**Second opinion
kwelvoorziening Perkpolder**

Titel
Second opinion kwelvoorziening Perkpolder

Opdrachtgever	Project	Kenmerk	Pagina's
Dienst Landelijk Gebied Goes	1209917-000	1209917-000-BGS-0003	11

Deltares is gevraagd een beknopte second opinion te geven over het voorgestelde ontwerp kwelvoorziening, achterliggende berekeningen en de monitoring, en het ontwerp zo nodig bij te stellen. In deze rapportage worden de belangrijkste bevindingen kort samengevat die relevant zijn voor de geplande kwelvoorziening.

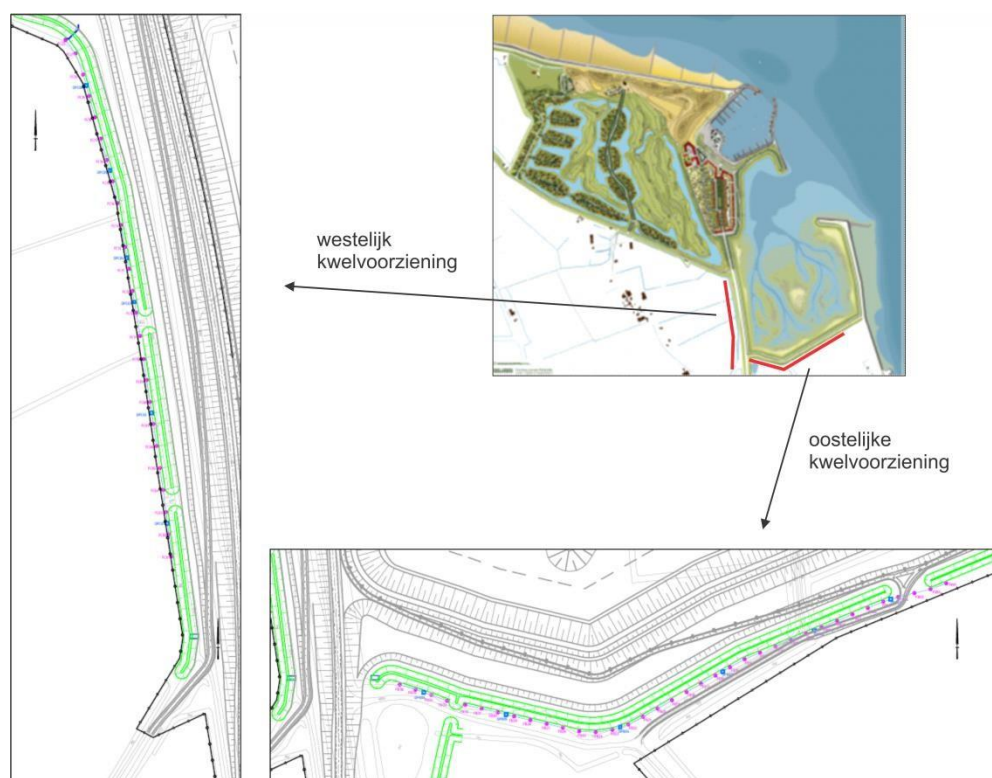
- 1 Het is jammer dat de effecten op de stijghoogte niet in beeld zijn gebracht met het numerieke grondwatermodel (RAP-0, RAP-A, RAP-B) omdat juist een toename van de stijghoogte in het eerste watervoerend pakket het krimpen van de zoetwaterbel bepaalt. Het in beeld brengen van de effecten op de stijghoogte geeft een ruimtelijk beeld tot op welke afstand de zoetwaterbel wordt aangepast. Deze informatie kan alsnog eenvoudig uit het grondwatermodel worden onttrokken indien dit inzicht later nodig mocht zijn.
- 2 De toegepaste geohydrologische schematisatie is sterk vereenvoudigd. Bijvoorbeeld, in westelijke richting, de kreekrug op, neemt de dikte van de slechtdoorlatende deklaag

- significant af (zie Fig. 2) en daarmee de hydraulische weerstand (die nadert nul). Voor alle berekeningen is een hydraulische weerstand van 285 dagen. Het is onduidelijk wat de onzekerheid van de gebruikte geohydrologische parameters is en welke invloed dit heeft op de berekende effecten (RAP-0, RAP-A, RAP-B, RAP-C).

Ten opzichte van het bestaande ontwerp van kwelvoorziening, regelput en debietmeting is het ontwerp bijgesteld en verbeterd o.a. naar aanleiding van vragen en eisen van het waterschap, verandering van type kwelvoorziening en voortschrijdend inzicht. De ligging van de westelijke en oostelijke kwelvoorziening met de locatie van de verticale kwelbuizen en regelputten staan weergegeven in figuur 2. De volgende wijzigingen / verbeteringen zijn voorgesteld en meegenomen in het nieuwe ontwerp:

Figuur 3. Een zuidwest-noordoost doorsnede (door meetpunten EC110, EC111, EC101, EC102) met daarin de huidige dikte van de zoetwaterlens op basis van de nulmeting en de positie van de geplande verticale kwelbuizen

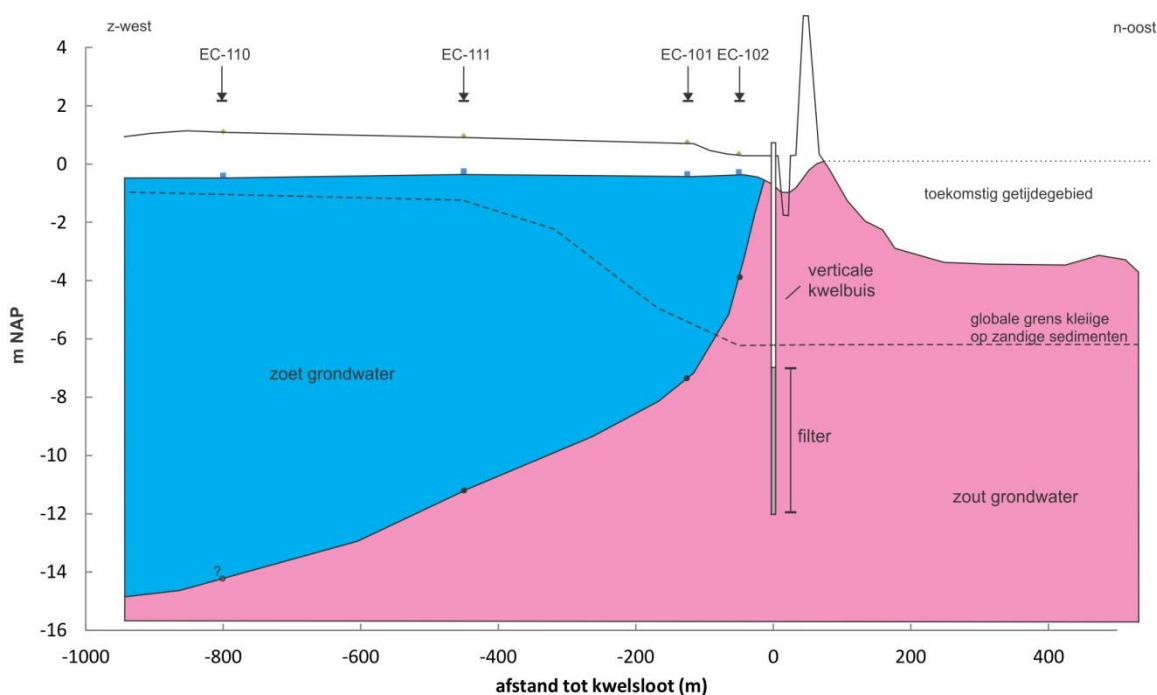
Ad 1) Uit de nulmeting (RAP-H) blijkt dat de zoetwaterbel zich uitstrekt tot op zeer korte afstand van de nieuwe zeedijk (< 50 m) (zie figuur 3) waardoor de zoetwaterbel zal gaan krimpen zonder mitigerende maatregelen.
